Bebauungsplanverfahren „Strüttele/ Weiher“ mit örtlichen Bauvorschriften in Tübingen-Pfrondorf

Auswertung Stellungnahmen im Rahmen der Beteiligung der Träger öffentlicher Belange und der Öffentlichkeit nach § 4 Abs. 1 und 2 BauGB sowie nach § 3 Abs. 1 und 2 BauGB

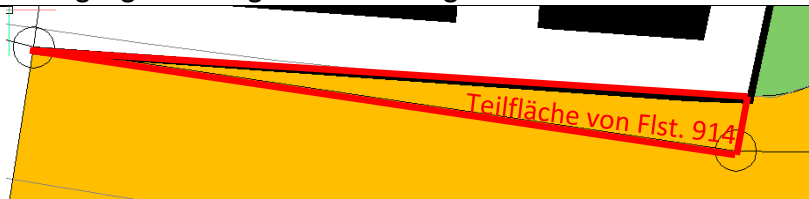
<u>Frühzeitige Beteiligung nach § 3 Abs. 1 BauGB:</u> Verkehr: Während der letzten zehn Jahre erlebte 1 eine Wohnverdichtung mit der Begleiterscheinung zunehmenden Verkehrs nicht nur durch PKWs, deren Fahrer*innen mehrheitlich keine Hemmungen haben, Tempo 30 in Wohnstraßen großzügig zu überschreiten. Dazugekommen ist auch vermehrter LKW- Verkehr vor allem zur expandierten und weiter expandierenden Firma Brennenstuhl, der trotz ausgeschilderter Umgehung sich immer wieder ins Wohngebiet „verirrt“. Im Fall der Weiherstraße führt das wegen ihrer Verengung nach Westen hin zu einigem Rangieraufwand bei der Umkehr mit entsprechenden Lärm- und Schadstoffemissionen. Die Vorstellung, das neue Quartier könnte dieser Entwicklung weiteren Vorschub leisten, hat dazu geführt, dass wir uns - dankenswerter Weise mit Erfolg auch durch die Bemühungen des	Die Stellungnahme wird zur Kenntnis genommen. Das angedachte Mobilitätskonzept erprobt und unterstützt die Mobilität, ohne dem privaten Pkw zu sehr Vorrang zu gewähren. CO₂-arme und ressourcenschonende Mobilität soll Tübingen der angestrebten Klimaneutralität bis 2030 näherbringen. Für Mehrfamilienhäuser wird ein reduzierter Stellplatzschlüssel von 0,9 angewandt. Die Stellplätze von den Mehrfamilienhäusern nördlich des öffentlichen Grünzuges werden in der Quartiersgarage untergebracht. Somit kann in diesem Bereich auf den Bau von kostenintensiven Tiefgaragen verzichtet werden. Südlich des Grünzuges gibt es drei Tiefgaragen und wohnortnahes oberirdisches Parken. Auf dem Quartiersplatz wird eine Bushaltestelle hergestellt und mit der Linie 827 wird das Gebiet an den ÖPNV angebunden. Der heutige westliche landwirtschaftliche Weg (Flst. Nr. 7074) wird zur Straße ausgebaut (Planstraße C und D). Die Planstraße C (der

Person	Stellungnahmen der Öffentlichkeit	Abwägungsvorschlag der Verwaltung
	Ortschaftsrats Pfrondorf- dafür eingesetzt haben, die Lasten der verkehrlichen Erschließung nicht nur den Bewohner*innen der Linden- und Weiherstraße aufzubürden, sondern zu verteilen auf eine Zufahrt aus Richtung Norden vom Gewerbegebiet her und eine aus Richtung Süden über den Seedamm. Auch, dass der Bau- und Gewerbeverkehr ausschließlich über die Zufahrt von Norden her über die Blaihofstraße geführt werden wird, ist sehr wichtig. 1 erwartet, nachdem diesen Wünschen entsprochen wurde, eine gerechtere Verteilung des Verkehrs, wenngleich sich zeigen muss, ob diese tatsächlich eintritt. Viel wird davon abhängen, von und in welche Richtungen die Anlieger*innen des neuen Quartiers mehrheitlich an- und abfahren werden. 1 hält es ohnehin spätestens jetzt, wo Pfrondorf im Westen um knapp 700 Menschen mit entsprechender Infrastruktur wächst, für geboten, zur Verbesserung der Wohnqualität im Siedlungsbestand den Verkehr zu lenken -z. B. durch verkehrsberuhigende Maßnahmen, Parkverbote, Geschwindigkeitskontrollen und /oder die Einrichtung von Einbahnstraßen, was sich für die Weiherstraße anbieten könnte, wenn die Buslinie 7, wie gewünscht, diese Route nimmt, um das Neubaugebiet aus der Stadt kommend anzubinden. Nachdem also einiges an Sorgen durch das Aufgreifen der wichtigsten Anliegen zerstreut werden konnte, wird der Blick frei für den Reiz dieses neu entstehenden Quartiers im Westen von Pfrondorf. Das Konzept weist in Punkto Mobilität, Energieversorgung, Wohnqualität und sozialer Durchmischung dringend nötige zukunftsfähige Lösungen auf, so dass 1 dies gern mitträgt. Oberstes Ziel für die Anwohner*innen ist und bleibt, dass das neue Quartier keine Insel bleibt, was das zukunftssträchtige Verkehrs- und Mobilitätskonzept betrifft, sondern dass dieses in die bestehende Besiedlung hinein weiterentwickelt wird durch	südliche Abschnitt) ist als Erschließungsstraße (Tempo 30) mit Gehweg vorgesehen. Die Planstraße D (der nördliche Abschnitt) ist als Erschließungsstraße (Tempo 50, Pkw, Gewerbe-, Bus- und Radverkehr) mit Fußweg vorgesehen. Da die Erschließung der Firma Brennenstuhl weiterhin über die Blaihofstraße erfolgt, führen keine gewerblichen Verkehrswege direkt über die Lindenstraße. Das Neubaugebiet Strüttele/ Weiher wird durch die Weiterführung der Süßerstraße und des Herwigwegs auch fußläufig an den Bestand angebunden. Die Verkehrsplanung in den angrenzenden Wohngebieten liegt jedoch außerhalb der Zuständigkeit des Bebauungsplanes. Die Stellungnahme wird zur Kenntnis genommen. Durch die Nähe zum Plangebiet können Anwohner auf die entstehenden Mobilitätsangebote (z.B. Teilauto, Anbindung des Plangebiets an den ÖPNV mit der Buslinie 827 „Tübingen-Pfrondorf-Dettenhausen“) zugreifen. Die Vernetzung mit den angrenzenden Wohngebieten wird durch die Fortführung und Verknüpfung von Fuß- und Radwegen gefördert. Die Straßengestaltung der umliegenden Bereiche kann nicht über diesen Bebauungsplan erreicht werden.

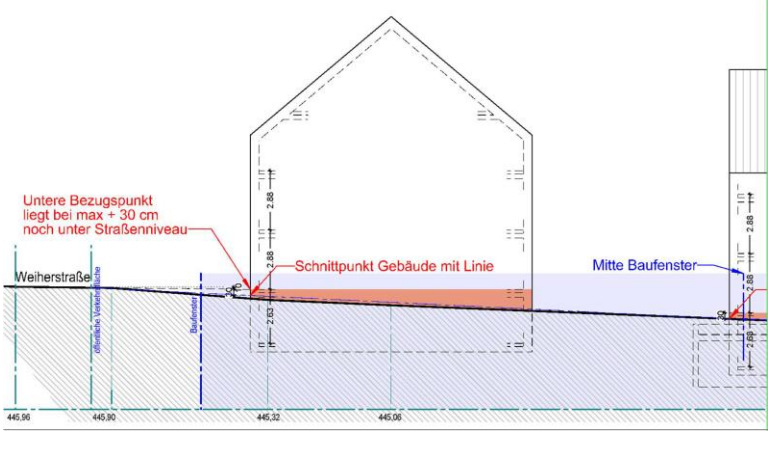
<u>Frühzeitige Beteiligung nach § 3 Abs. 1 BauGB:</u> Keine.	
4) vom 28. November 2024	<u>Formelle Beteiligung nach § 3 Abs. 2 BauGB:</u> Erhöhung der Grundflächenzahl im MDW: Im neu überplanten Planbereich des MDW (nördliche Teilfläche des Flurstücks FlstNr. 768) sollen künftig mehrere Gebäude, insbesondere auch Wohngebäude ermöglicht werden. Die bereits angedachte und konkretisierte Planung der Wohnbebauung von Architekt [...] wurde Ihnen vorgelegt und auch in ihrer Planung übernommen. Für die beabsichtigte Bebauung mit Wohnhäusern wird es jedoch notwendig werden Teile des Grundstücks in einzelne Bauplätze grundbuchmäßig aufzuteilen. Bei dieser Teilung ist dann nach §19 BauGB darauf zu achten, dass kein Widerspruch zu den Festsetzungen des Bebauungsplans entsteht. Dies wäre aber der Fall, da die vorgesehene GRZ mit 0,3 zu niedrig ist, um dort sinnvolle Wohngebäude unterzubringen. Hierfür wäre es notwendig, die GRZ auf 0,6, zumindest auf 0,5 GRZ, zu erhöhen. Ein Blick in die Festsetzungen der GRZ bei den Wohngebieten im Bebauungsplanentwurf zeigt, dass dort die GRZ deutlich höher liegt. So werden z.B. im WA 1, 2 und 3 eine GRZ mit 0,6, im WA 4, 5 und 6 mit 0,4 genannt. Auch die Regelung des § 17 BauNVO n.F. sieht bei einem MDW als Orientierungswert eine GRZ mit 0,6 vor. Ein MDW ist mit einem Mischgebiet zu vergleichen (so auch die BauNVO in § 17). In Ihrem Entwurf ist für ein MI jeweils eine GRZ mit 0,6 genannt. Es drängt sich deshalb eine Gleichstellung des MDW mit einer GRZ von 0,6 auf.	Die Stellungnahme wird nicht berücksichtigt. Im Zuge der Bebauungsplanerarbeitung wurde die GRZ bezogen auf die gesamte Grundstücksfläche (gemäß der städtebaulichen Zielsetzung) ermittelt mit der Maßgabe einer städtebaulichen Verträglichkeit zum Bestand. Die festgesetzte GRZ von 0,3 im dörflichen Wohngebiet stellt eine verträgliche bauliche Entwicklung des Grundstücks gemäß der städtebaulichen Zielsetzung dar. Auch wird mit der festgesetzten Dichte eine angemessene Antwort auf die offene Umgebungsbebauung gegeben. Die Möglichkeit einer Grundstücksaufteilung je nach Nutzungsabsicht ist durch Flächenbaulasten gegeben. Die städtebauliche Zielsetzung kann gemäß der im Bebauungsplan festgesetzten GRZ umgesetzt werden.

Person	Stellungnahmen der Öffentlichkeit	Abwägungsvorschlag der Verwaltung
	Die im Entwurf vorgesehene GRZ mit 0,3 für das MDW dürfte somit im Vergleich innerhalb des Bebauungsplans nicht angemessen sein. Eine Gleichbehandlung sollte möglich sein. Da mit einer höheren GRZ auch eine höhere Verdichtung der Bebauung ermöglicht wird, sollte dem entsprochen werden. Unser heutiges Städtebaurecht fordert eine höhere Verdichtung. In diesem Sinne haben Sie zurecht in der Begründung zum Entwurf auf Seite 25 ausdrücklich darauf hingewiesen, dass bei den Reihenhaustypologien eine GRZ von 0,6 notwendig sei. So ist es auch hier. 0,3 GRZ ist deutlich zu wenig. Stellplätze, Carports und Garagen (textliche Festsetzung Ziffer 6 Abs. 5 des Entwurfs) Diese Nutzungen sind nach Ziffer 6 Abs. 5 nur innerhalb der überbaubaren Flächen im MDW zulässig. Dies würde bedeuten, dass insbesondere auch die nordöstliche Fläche im MDW-Gebiet (Fläche nördlich des Wohnhauses Weiherstraße 37 bis zur Weiherstraße hin), nicht mehr in der bisherigen Form als Stellplatz, Garagen, Hofraum etc. genutzt werden dürften, da dieser Flächenbereich außerhalb der überbaubaren Fläche liegt. Die Nutzung des bestehenden Wohngebäudes Weiherstraße 37 wäre künftig erheblich eingeschränkt. Es wird deshalb beantragt, dass zumindest diese Teilfläche als überbaubare Fläche für diese Nutzungen ausgewiesen wird. Derzeit besteht Bestandsschutz nach der Baugenehmigung von 1964. Insoweit wird insbesondere auf § 1 Abs. 10 BauNVO hingewiesen. Ziffer 6 Abs. 5 sollte folgenden Wortlaut erhalten: Im Dörflichen Wohngebiet sind offene Stellplätze und Carports und Garagen innerhalb und auch außerhalb der überbaubaren Grundstücksfläche und Tiefgaragen nur innerhalb der hierfür gekennzeichneten Flächen zulässig.	Die Stellungnahme wird teilweise berücksichtigt. Für den nördlichen Bereich des Flurstücks 768 sollen die planungsrechtlichen Voraussetzungen geschaffen werden, baulich mit Wohnraum nachzuverdichten. Ziel dabei ist es, gemischte kleinteilige Gebäudetypologien zum Wohnen gemeinschaftlich um einen Wohnhof anzuordnen. In Hinblick auf eine wirtschaftliche und nachhaltige bauliche Nachverdichtung wird die Festsetzung im Dörflichen Wohngebiet zur Unterbringung von Stellplätzen dahin geändert, dass Stellplätze, Carports und Garagen innerhalb und außerhalb der überbaubaren Fläche untergebracht werden können. Damit können die Kosten für eine Unterbringung von Stellplätzen reduziert (kostengünstiges Bauen) und mehr Flexibilität in der baulichen Entwicklung des Gebiets sichergestellt werden. Diese Regelung leistet einen Beitrag für nachhaltiges Bauen als auch für das sich ändernde Mobilitätsverhalten. Die Darstellung der überbaubaren Grundstücksfläche im nordöstlichen Bereich des Flurstücks 768 auszuweiten, wird aufgrund nachbarschützender Belange nicht im Bebauungsplan umgesetzt. Für die bauliche Anlage im Nordosten des Flurstücks 768 gilt der Bestandsschutz. Ein Neubau (Wiederaufbau, Ersatzbau) ist ein Vor-

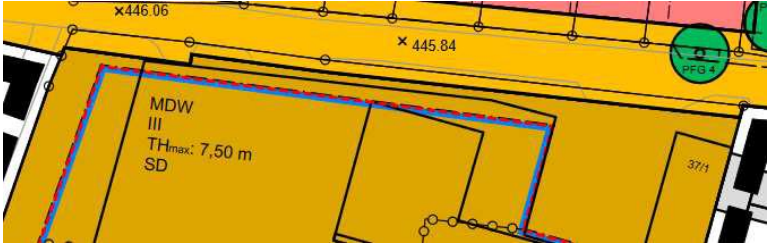
Person	Stellungnahmen der Öffentlichkeit	Abwägungsvorschlag der Verwaltung
	Alternativ kann man das MDW- Gebiet in Ziffer 6 Abs. 6 aufzunehmen. Ein planerischer Unterschied zu dem dort genannten WA 5 und 6 besteht nicht.	haben i.S.d. § 29 Absatz 1 BauGB, auf das die im Zeitpunkt der Errichtung geltenden bebauungsrechtlichen Vorschriften Anwendung finden. Die Tatsache, dass ein Neubau an die Stelle eines bisherigen Baues tritt, gibt dem Bauherrn keinen Anspruch auf Zulassung einer Bebauung, die nunmehr unzulässig ist. Dabei ist es unerheblich, ob die frühere bauliche Anlage durch Brand, Abbruch, Einsturz oder ähnliche Ereignisse beseitigt worden ist. Die Errichtung eines solchen Ersatzbaues lässt sich auch nicht aus dem Gesichtspunkt des Bestandsschutzes rechtfertigen. Mit der Beseitigung von Bausubstanz entfällt in aller Regel der ihr bisher zukommende Bestandsschutz. Sind auf dem Grundstück noch Teile eines im Wesentlichen zerstörten Bauwerks vorhanden, so greift der Gesichtspunkt des Bestandsschutzes gleichfalls nicht ein. Der Bestandsschutz rechtfertigt den Wiederaufbau grundsätzlich nur, wenn der vorhandene Bestand noch funktionsfähig nutzbar ist, d.h. wenn tatsächlich noch ein „Bestand“ und nicht lediglich eine Ruine vorhanden ist. Der § 1 Abs. 10 BauNVO bezieht sich nur auf die zulässigen Nutzungen in den Baugebieten (Art der baulichen Nutzung) und nicht auf das Maß der baulichen Nutzung. Demnach wäre die Zulässigkeit einer Garage in dem Baugebietstyp gegeben und (mit der geänderten Regelung im Textteil des Bebauungsplanes) auch in ähnlicher bzw. gleicher räumlicher Lage. Die Errichtung von Stellplätzen, Carports und Garagen ist innerhalb und außerhalb der überbaubaren Grundstücksfläche zulässig unter Einhaltung der Regelungen gemäß Landesbauordnung. Im textlichen Teil des Bebauungsplans werden unter Ziffer 7 Nr. 3 auch Regelungen für Nebenanlagen getroffen. Diese Nebenanlagen können gemäß den Vorschriften der Landesbauordnung umgesetzt werden.

Person	Stellungnahmen der Öffentlichkeit	Abwägungsvorschlag der Verwaltung
	Offene Bauweise: Im MDW wird offene Bauweise festgesetzt, obwohl das MDW derzeit als ein grundbuchrechtliches Grundstück mit der Flst.Nr. 768 vorgefunden wird. Blicke es bei einem (grundbuchrechtlichen) Grundstück führt diese Regelung ist Leere, da es keine Nachbargrundstücke gäbe. Die Rechtsprechung sieht deshalb die Festsetzung der offenen Bauweise für nichtig an, wenn für ein grundbuchrechtliches Grundstück offene Bauweise festgesetzt wird; vergl. E/Z/B, Kommentar § 22 BauNVO Rdnr. 9 m.w.N. Nach § 22 BauNVO kann die Bauweise festgesetzt werden, muss aber nicht. Die Festsetzung obliegt dem gemeindlichen Abwägungsspielraum. Es wird deshalb beantragt eine Festsetzung der Bauweise nicht vorzunehmen. Die vorgesehene Regelung mit offener Bauweise würde bei der beabsichtigten Grundstücksteilung in mehrere Bauplätze deutliche Probleme mit sich bringen. Nach § 19 BauGB muss bei einer Grundstücksteilung geprüft werden, ob der seitlicher Grenzabstand eingehalten würde. Eine Reihenhausbauung, wie derzeit beabsichtigt, ginge somit nicht, wenn jedes Reihnhaus ein eigenes, grundbuchrechtliches Flurstück erhalten soll. Die offene Bauweise (=seitlicher Abstand) verweist auf die Abstandsvorschriften der LBO. Eine Teilung ist prima facie bei einer Reihenhausbauung unzulässig, da ja keine seitlichen Abstände eingehalten sind. Zusätzlich muss auch die Teilung nach § 8 LBO genehmigt werden, was ggf. über Baulasten zu steuern ist. Jedenfalls ist es insgesamt untunlich bei der beabsichtigten Bebauung offene Bauweise für das gesamte ungeteilte Grundstück vorzuschreiben. Hierdurch werden Konflikte geschaffen und nicht planerisch gelöst (E/Z/B/ § 22 BauNVO Rdnr. 12).	Die Stellungnahme wird nicht berücksichtigt. Ein allgemein wesentliches Ziel der verbindlichen Bauleitplanung ist es, eine städtebauliche Ordnung für ein Plangebiet sicherzustellen. Dies erfolgt u.a. durch die Festsetzung zur Bauweise. Eine mögliche Aufteilung der Grundstücksfläche wird im Bebauungsplan nicht verbindlich dargestellt, sondern lediglich nachrichtlich übernommen. In der offenen Bauweise können alle Gebäudetypologien mit einer Gesamtlänge bis zu 50 m umgesetzt werden. Auch ist eine Reihenhausbauung in der offenen Bauweise zulässig, da sie als Hausgruppe gem. § 22 Abs. 2 BauNVO zu bewerten ist. Eine Grundstücksteilung bei einer Reihenhausbauung kann durch eine Anbaulast umgesetzt werden. Hierbei verpflichtet sich der Eigentümer eines Grundstücks an die Grenze von einem oder mehreren benachbarten Gebäuden zu bauen. Im Fall, dass im Bebauungsplan keine Festsetzung zur Bauweise getroffen werden würde, wäre bei geteilten Grundstücken für die Baugenehmigung von Hausgruppen und Doppelhäusern ebenfalls die Eintragung von Baulasten zur Einhaltung der landesrechtlichen Abstandsregelungen erforderlich. Durch die Festsetzung einer offenen Bauweise kann die städtebauliche Ordnung gemäß dem städtebaulichen Konzept im Plangebiet, auch im Falle einer Neuparzellierung des Grundstücks, sichergestellt werden.
